## RESOLUCION N.º

### POR MEDIO DE LA CUAL SE NIEGA UN PERMISO DE OCUPACIÓN DE CAUCE Y SE ADOPTAN OTRAS DETERMINACIONES

Que funcionarios de la Corporación procedieron a evaluar la información presentada, relacionada con la fuente a intervenir, generándose el Informe Técnico N°IT-06303-2025 del 11 de septiembre de 2025, dentro del cual se formularon las siguientes observaciones y conclusiones las cuales son parte integral del presente acto:  
“(…)”

**Obra N°1 - Q. La Floresta Pontón # 2**

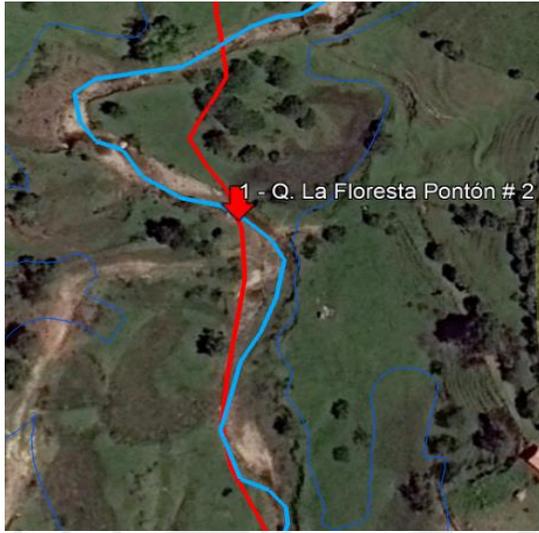
En el análisis multitemporal, se observan cambios nocivos del alineamiento y cortes de meandro de la Quebrada La Floresta, así como llenos en terraplén y explanaciones en la Ronda Hídrica. Mencionado lo anterior, no se hace revisión hidráulica, dado que el escenario simula condiciones antrópicas que no pueden ser acogidas en el presente tramite debido a sus intervenciones nocivas contra los recursos naturales, prohibidas por la normatividad ambiental y las regulaciones Corporativas.

**Obra N°3 - Q. La Floresta Puente Peatonal**

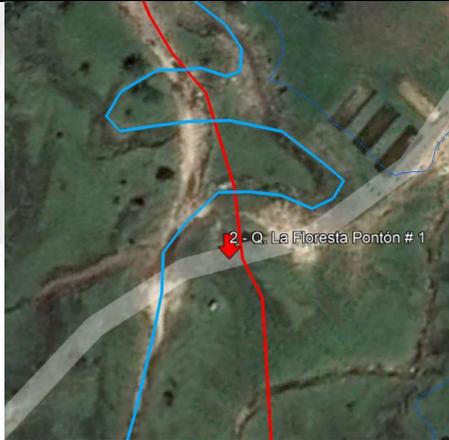
En el análisis multitemporal, se observa cambio nocivo del alineamiento y cortes de meandro de la Quebrada La Floresta de forma nociva, así como llenos en terraplén y explanaciones en la Ronda Hídrica, además de la construcción de viviendas sin respetar el retiro a la ronda. Mencionado lo anterior, no se hace revisión hidráulica, dado que el escenario simula condiciones antrópicas que no pueden ser acogidas en el presente tramite debido a sus intervenciones nocivas contra los recursos naturales, prohibidas por la normatividad ambiental y las regulaciones Corporativas.

**Obra N°8, 9 y 10 – Afluyente Lago**

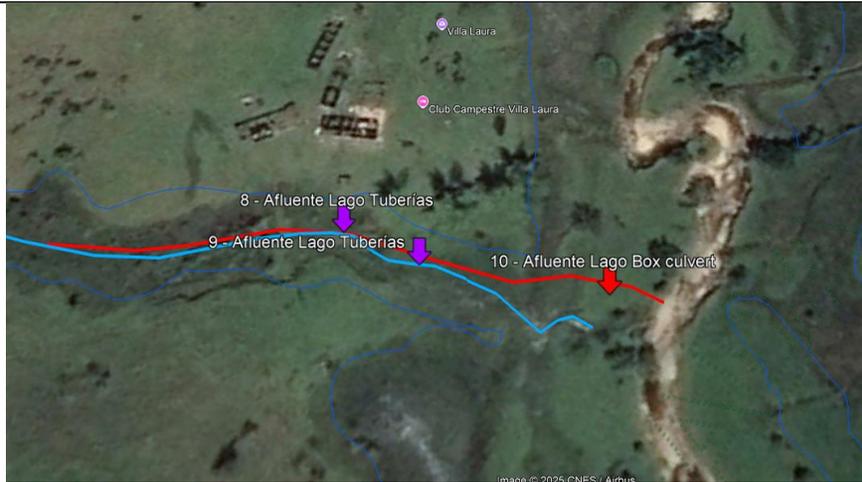
En el análisis multitemporal se observa un cambio en el alineamiento de la fuente hídrica, así como llenos dentro de la ronda hídrica.

Mencionado lo anterior, no se hace revisión hidráulica, dado que el escenario simula condiciones antrópicas que no pueden ser acogidas en el presente tramite debido a sus intervenciones nocivas contra los recursos naturales.

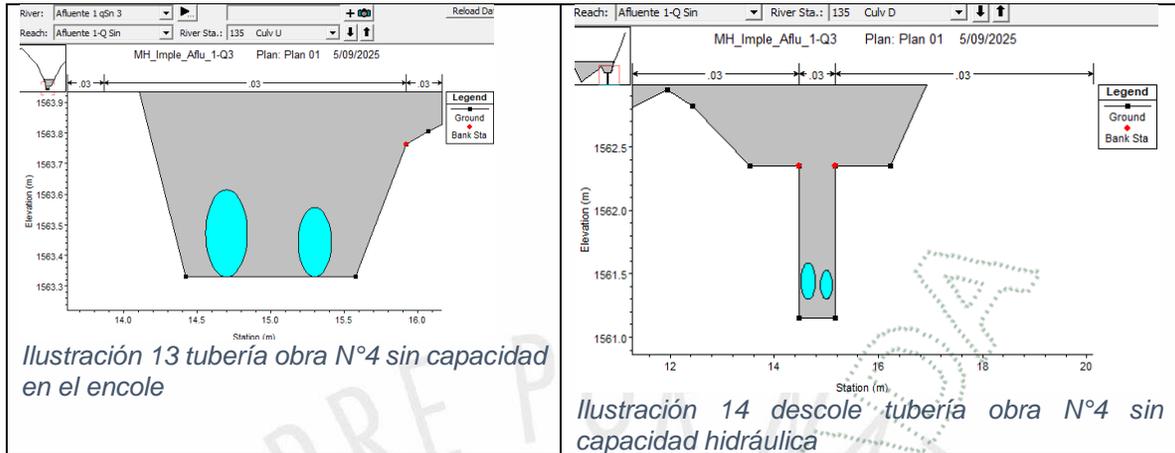
Se realiza la revisión del modelo hidráulico en HEC-RAS, se puede observar que la obra N°4 Afluente 1 Q Sin Nombre 3 tubería #1, no tienen capacidad hidráulica para transportar el caudal  $T_r=100$  años

según la vista transversal, adicionalmente, en la vista longitudinal se tiene un flujo por debajo de la estructura proyectada generando inconsistencias.

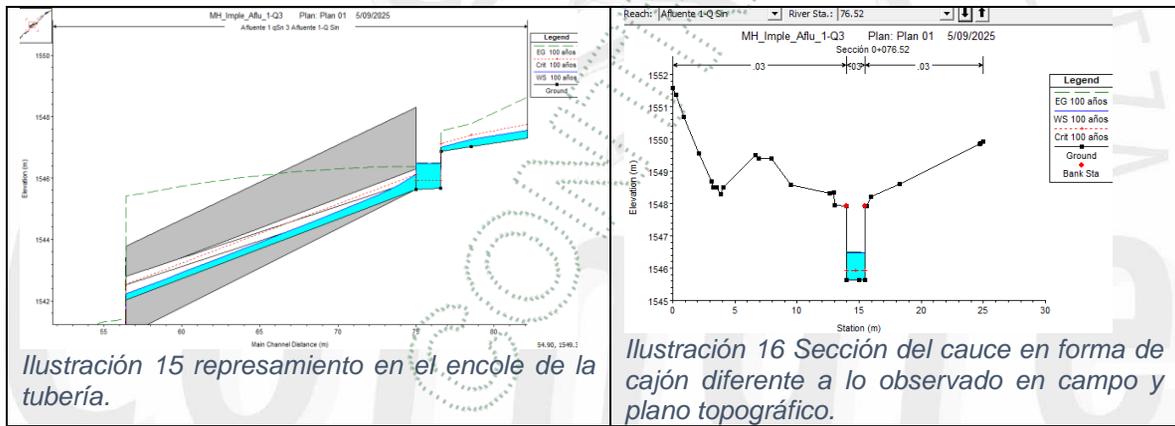
Respecto a la Obra N°5 Afluente 1 Q Sin Nombre 3 tubería #2, se observa el represamiento del flujo para el caudal  $T_r=100$  años en el encole, adicionalmente una tubería está trabajando a presión, y esta debe trabajar a flujo libre.

Adicionalmente que observa que varias secciones aguas arriba tiene una modificación al cauce de la fuente hídrica en forma de cajón, la cual no corresponde con la realidad según los planos topográficos.

En la evolución de los parámetros hidráulicos, se observa que en la sección 110 se tiene un incremento de velocidad de 74% con magnitud final de 8.47m/s lo que generaría un proceso erosivo y afectación de los recursos naturales.

### Obra N°6 y 7 – Afluente 2 y A

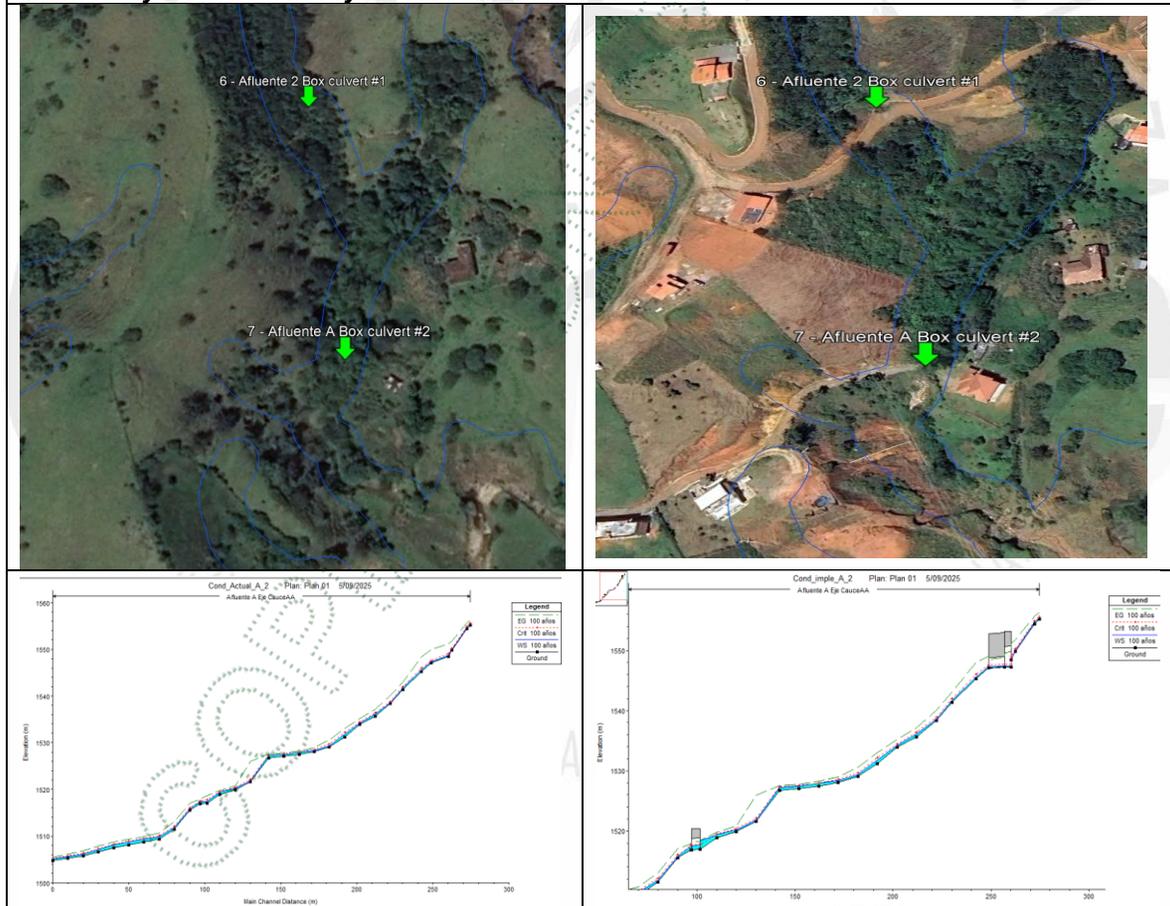
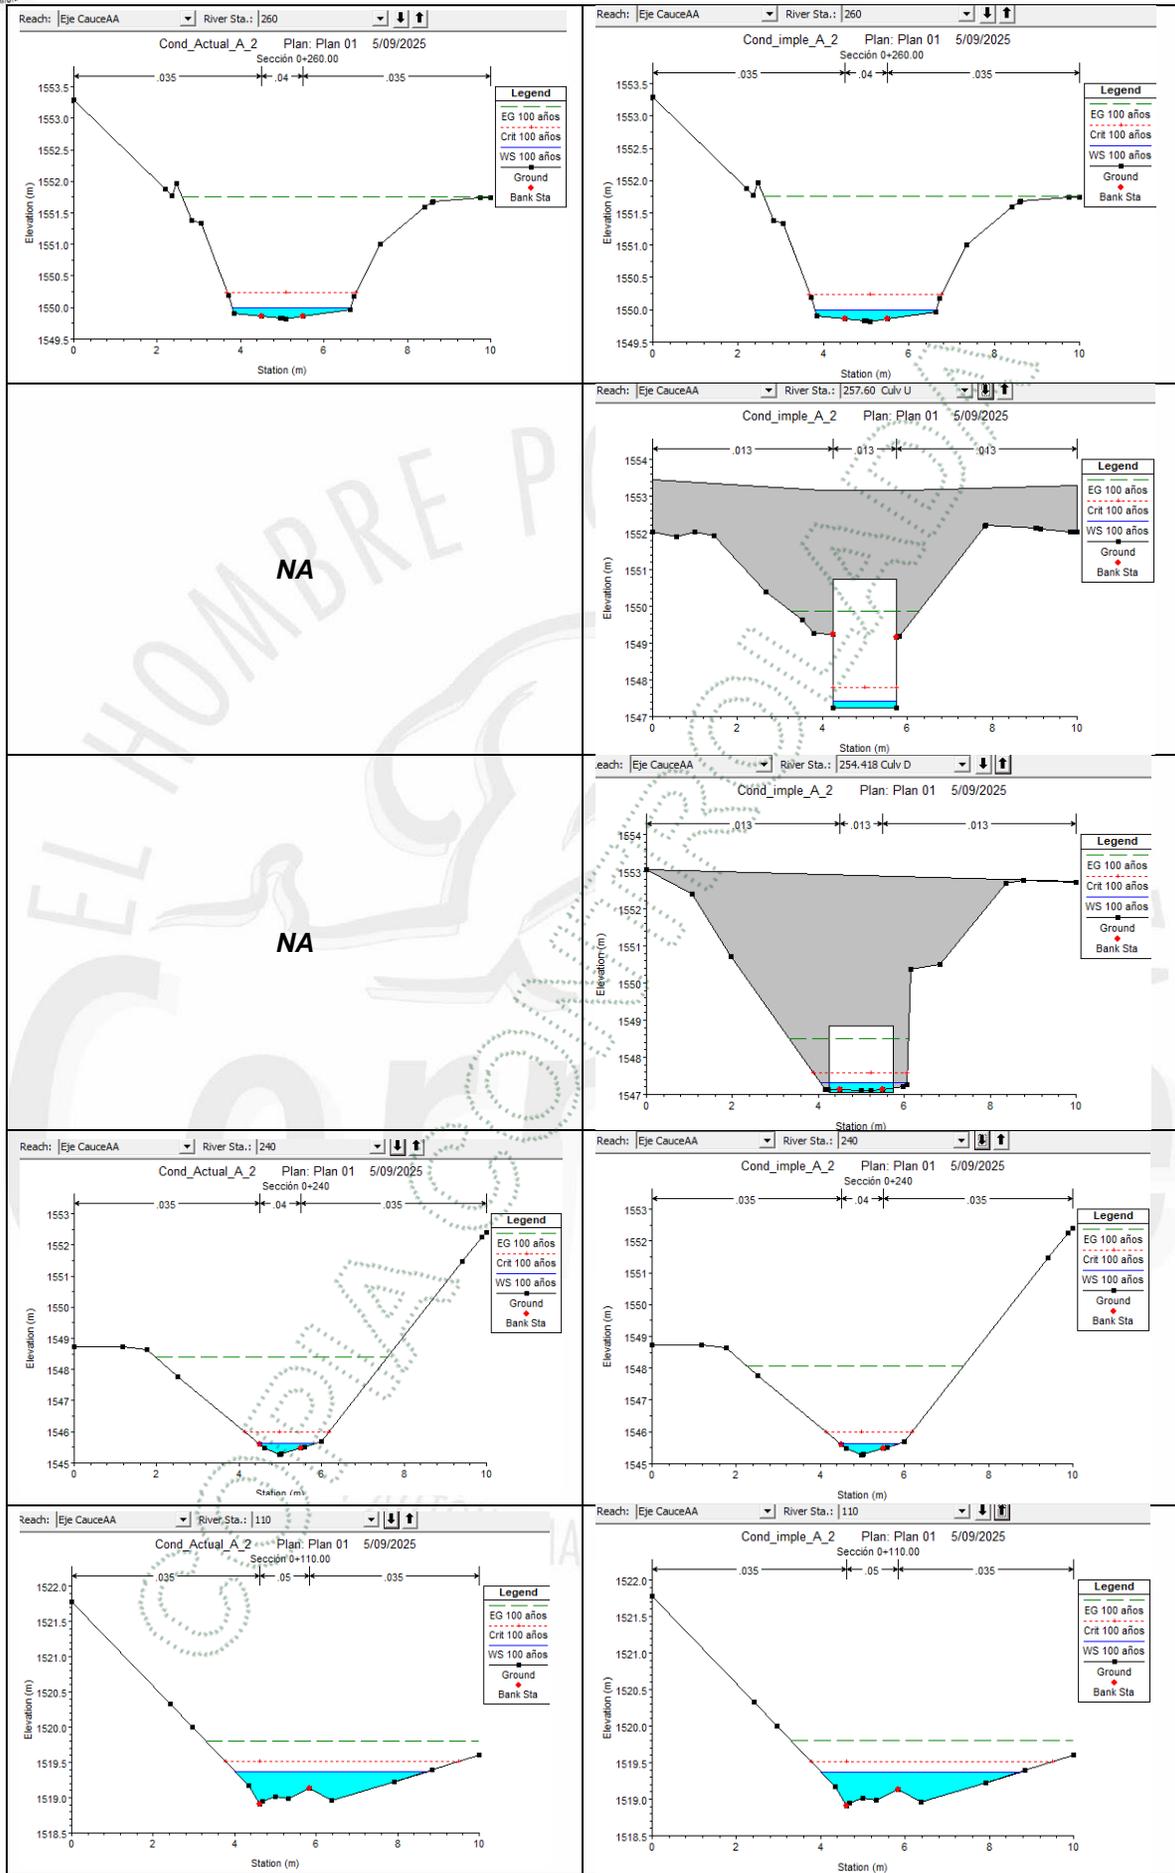
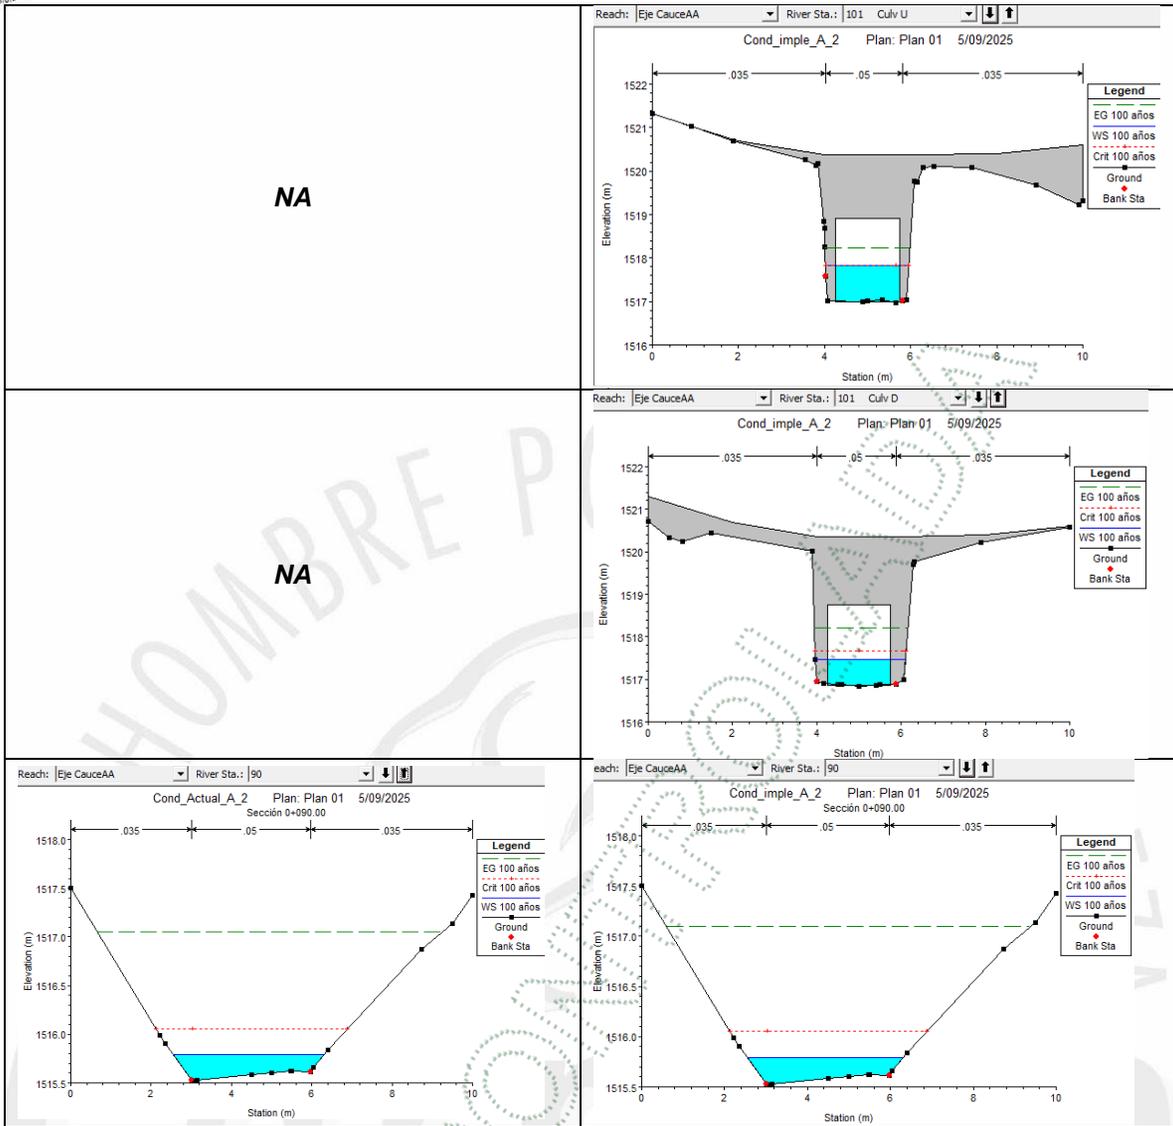
En la revisión de los parámetros hidráulicos para el escenario actual y proyectado se tiene una variación en el aumento de la cota de la lámina de agua de 94cm en la sección 101 para el caudal  $Tr=100$  años.
